**Parco eolico**  
**"Badia del Vento"**

**Progetto Definitivo**

**Chiarimenti e approfondimenti**  
**I Cds**

Figura 1 - Confronto Planimetria elettromeccanica

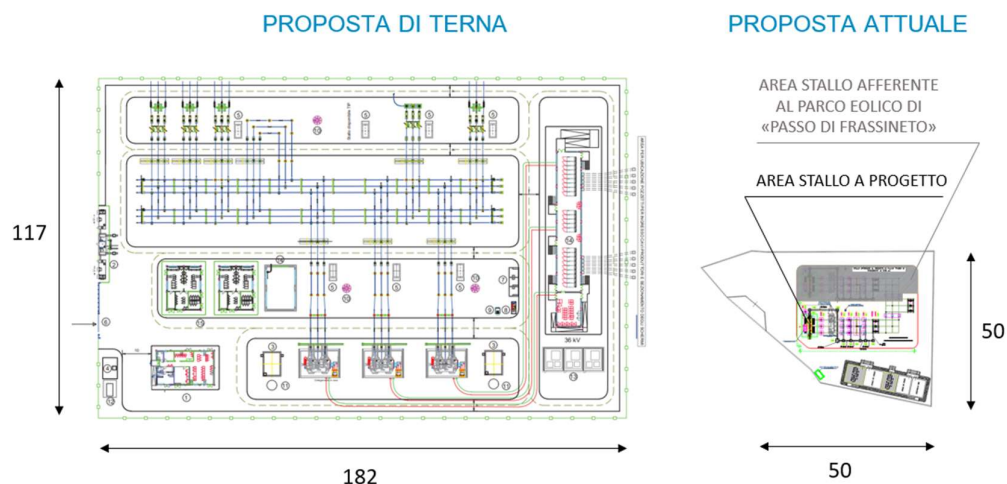
Inoltre, la scrivente ritiene la proposta attuale dello Stallo utente, seppur all'interno della fascia di rispetto ai sensi dell'art. 142, comma 1, lettere b e c del Dlgs 42/2004, estremamente migliorativa in quanto comporta una notevole riduzione della superficie occupata che risulta pari ad 1:8 rispetto alla Proposta di TERNA, ovvero circa 18.500 mq in meno. Inoltre, nella stessa area si può eventualmente connettere anche il secondo Progetto di parco eolico, denominato "Passo di Frassineto" e promosso dallo stesso proponente. Al riguardo si vedano le Figure 1 e 2.

La scelta di concentrare le opere di connessione in adiacenza alla SE esistente di Pieve Santo Stefano di proprietà e gestione di E-Distribuzione SpA e realizzata pochi anni fa e su cui vigono le stesse attenzioni paesaggistiche, consente di minimizzare gli impatti sul territorio. L'area individuata si trova infatti su un pratone pressoché pianeggiante, non necessita dell'abbattimento di superfici boscate, verranno utilizzati criteri progettuali simili a quelli di E-Distribuzione e rendendo la superficie occupata il più drenante possibile.

Figura 4 – Schede Ob.109 e Ob.110 dal BTD-1.5C\_Road Survey (rinominato 005rel\_road)

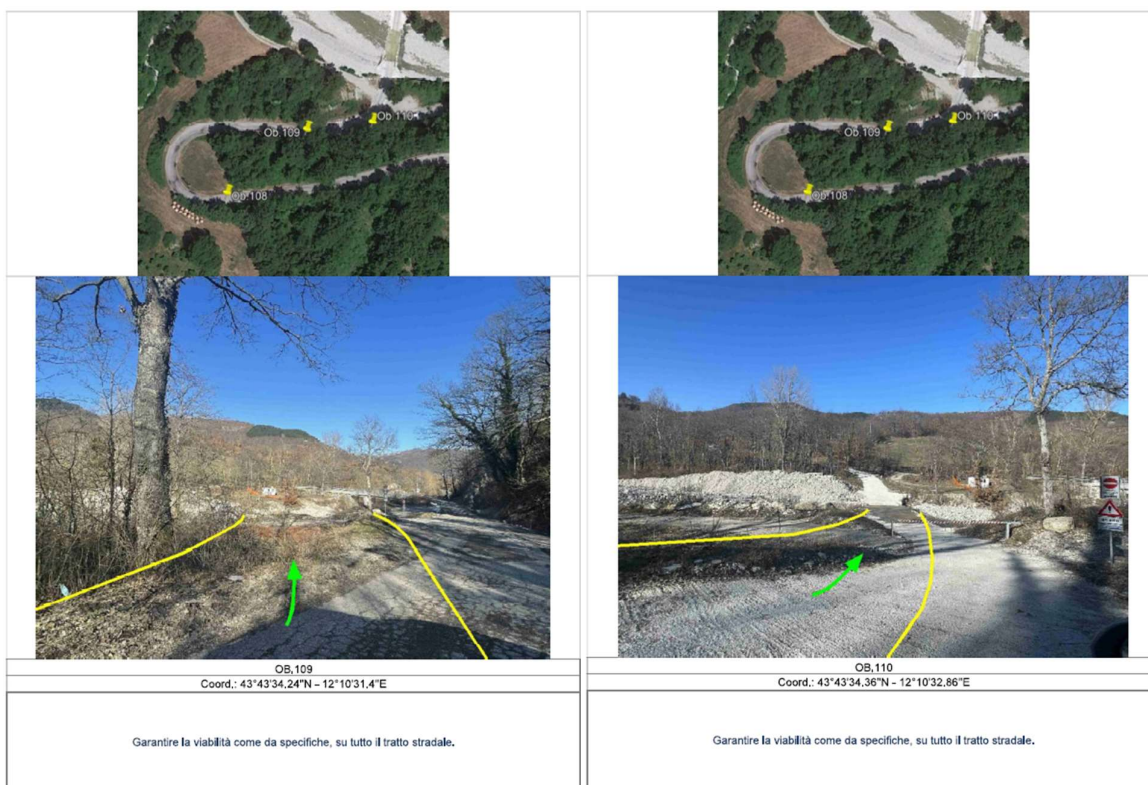
Premesso che l'intervento di realizzazione del bosco didattico presso l'edificio scolastico comprensivo 'Fratelli Bimbi', classificato dal Settore come 'bosco urbano', verrà realizzato in accordo con le richieste del Comune di Badia Tedalda, in seguito ai chiarimenti avuti durante la riunione tenuta il 24 ottobre 2023 con il Settore Tutela, Riqualificazione e Valorizzazione del Paesaggio, abbiamo posto l'attenzione nei confronti della fascia ripariale in prossimità degli Ob. 109-110 pensando di ripristinarla non solo con inerbimento delle aree effettivamente occupate dagli interventi ma con la ripiantumazione in termini di bosco e specie vegetali presenti.

Il Proponente, così come indicato nel Road Survey, per il passaggio dei mezzi eccezionali intende avvalersi del guado esistente realizzato da SNAM per la realizzazione del metanodotto. Per consentire il transito dei mezzi straordinari è previsto un allargamento in entrata sul guado, nella zona di arginatura del Fiume Marecchia (vedi l'elaborato BTD-1.19A\_Relazione approfondimento Road Survey, rinominato come 081rel\_road).

Per l'intervento di allargamento, che coinvolge solo elementi arbustivi, non è prevista la rimozione della *roverella* a destra della strada esistente di accesso al guado. Dunque, per la scelta delle specie vegetali da inserire nel tratto coinvolto dalla fascia ripariale del Fiume Marecchia, vedi **Allegato 2**, si può prevedere la piantumazione della stessa tipologia arborea (*roverella*) e di altre specie autoctone tipiche del contesto ripariale.

OB.109  
Coord.: 43°43'34.24"N - 12°10'31.4"E

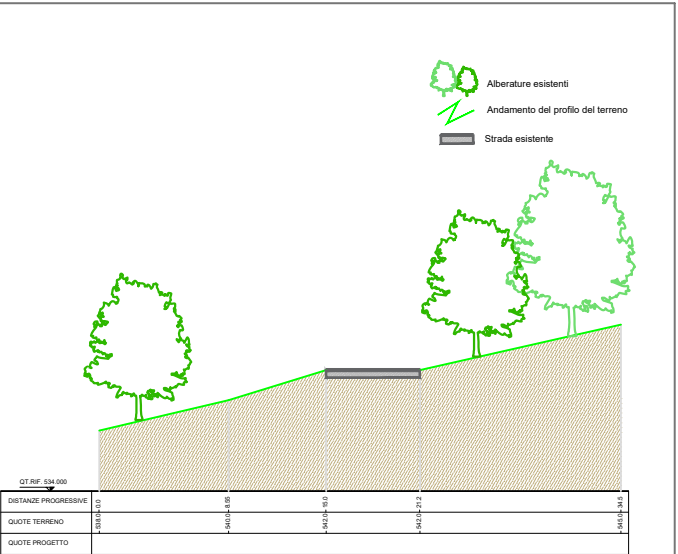
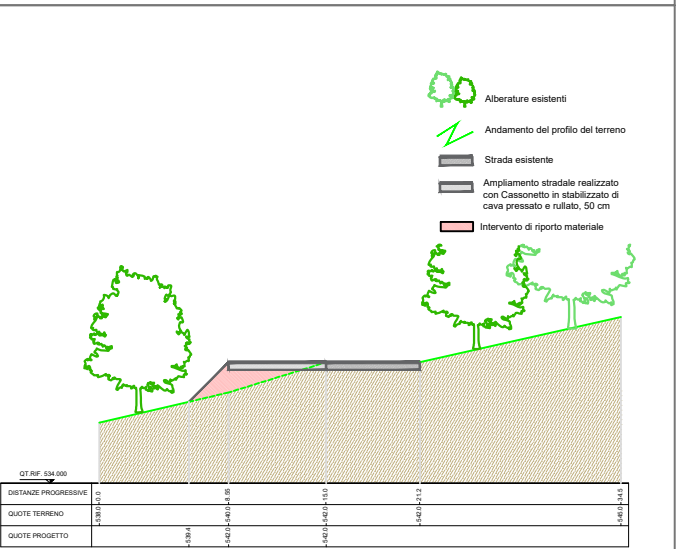
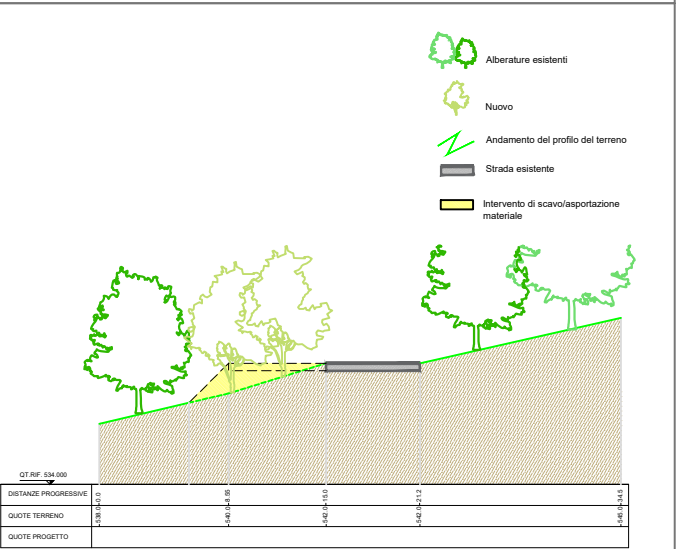
*“Area interessata dalla ricostruzione della fascia ripariale del Fiume Marecchia (Ob.109-Ob.110)”*

Figura 7: grafico di intervisibilità del Parco eolico "Badia del Vento", prendendo a riferimento le 82 fotosimulazioni realizzate

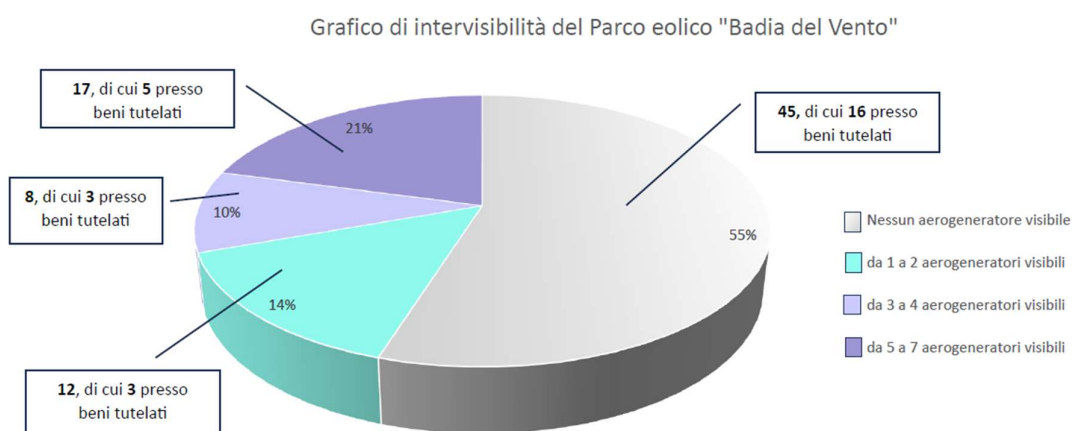
Con riferimento agli aspetti visivi, in fase di progettazione si è prestata particolare cura alla ricerca di soluzioni che potessero minimizzare l'impatto paesaggistico ed ambientale delle opere e si sono ipotizzate delle misure mitigative, in accordo con le linee guida per l'inserimento paesaggistico degli impianti eolici del Ministero per i Beni e le Attività Culturali. Con spirito autocritico la società ha esaminato in dettaglio il tema della Visibilità per la quale, prendendo a riferimento anche i beni sottoposti a tutela in Emilia Romagna, in totale entro la fascia dei 3 km sono presenti solo cinque Beni sottoposti a tutela e, considerando le fotosimulazioni, possiamo asserire che soltanto da uno di essi l'impianto è parzialmente visibile, mentre dagli altri quattro non risulta minimamente visibile. Tuttavia, la Società ha analizzato anche una serie di punti di vista, sia lato Toscana che lato Emilia Romagna, arrivando a realizzare ben 82 fotosimulazioni da cui si evince (vedasi l'elaborato *BTD-5.14C\_Fotosimulazioni*, *BTD-1.25A\_Controdeduzioni SiGrAr* e *BTD-1.28A\_Controdeduzioni RaFCRn* rinominati rispettivamente *060foto*, *106c\_SiGrAr* e *109c\_RaFCRn*) che soltanto in 7 punti su 82 l'impianto risulta completamente visibile, mentre in più della metà dei punti analizzati l'impianto non è assolutamente visibile, in quanto coperto dall'orografia del terreno, da fabbricati o da vegetazione.

In sintesi, la percezione visiva relativa al parco eolico "Badia del Vento" sulla carta sembra avere un certo impatto, ma a seguito di attente analisi relative alla sua visibilità, fatte da diversi punti di osservazione "sensibili" (centri abitati della zona, beni tutelati e strade ad intenso traffico veicolare), tale percezione risulta molto ridotta.
